CONTRÔLE D'ÉTANCHÉITÉ ET DE CONFORMITÉ D'UN RÉSERVOIR À MAZOUT

RÉF. 125/2023/61495/C01:1

DATE DU CONTRÔLE 11/04/2023
ADRESSE DU CONTRÔLE Trieu de Wazon 16 - 7520 Templeuve

Non conformité

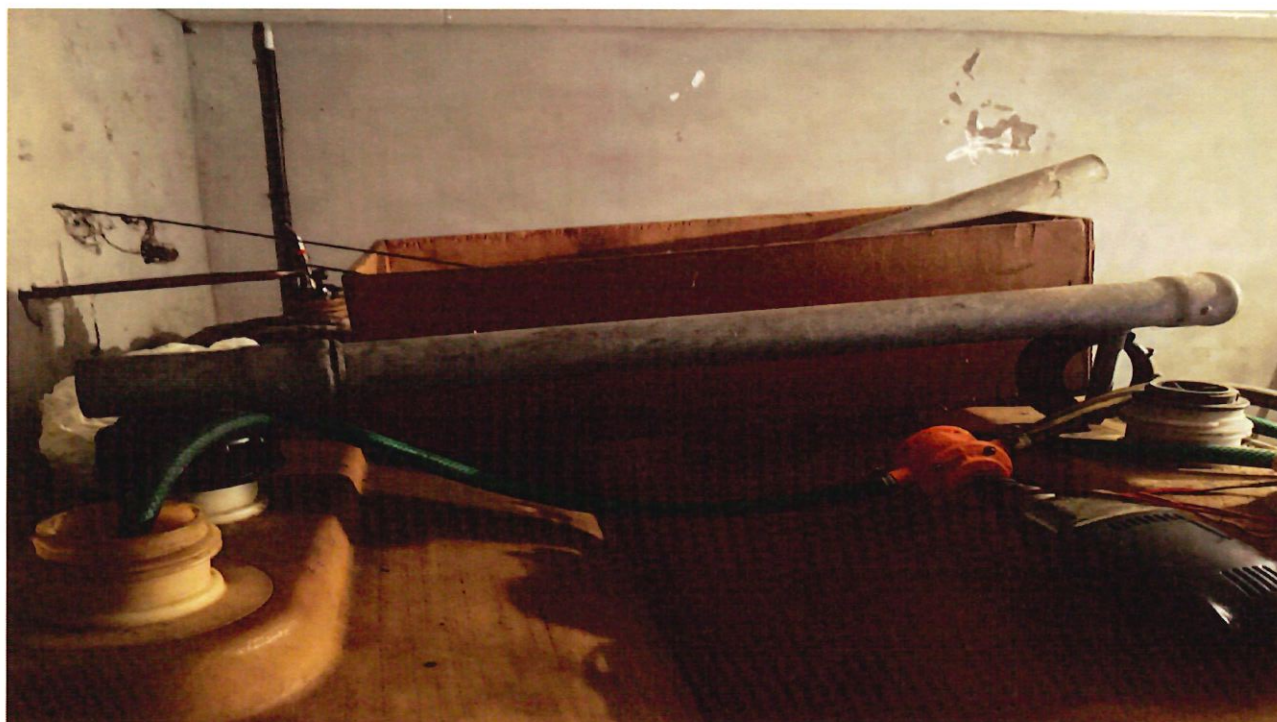
L'autorisation d'exploitation n'est pas présente
La conduite de remplissage n'est pas conforme
La conduite de ventilation n'est pas conforme
Le système de mesure de niveau n'est pas conforme / est absent
Placer un raccord mâle - mâle 2 pouce sur le conduit de remplissage
Placer un système anti-débordement : sifflet ou sonde
L'absence de pollution visible est confirmée sous toute réserve de la présence éventuelle d'une pollution non visible le jour du contrôle.
L'équilibrage des deux citernes se fait via une pompe manuel → a placer kit d'aspiration avec équilibrage (voir photo)
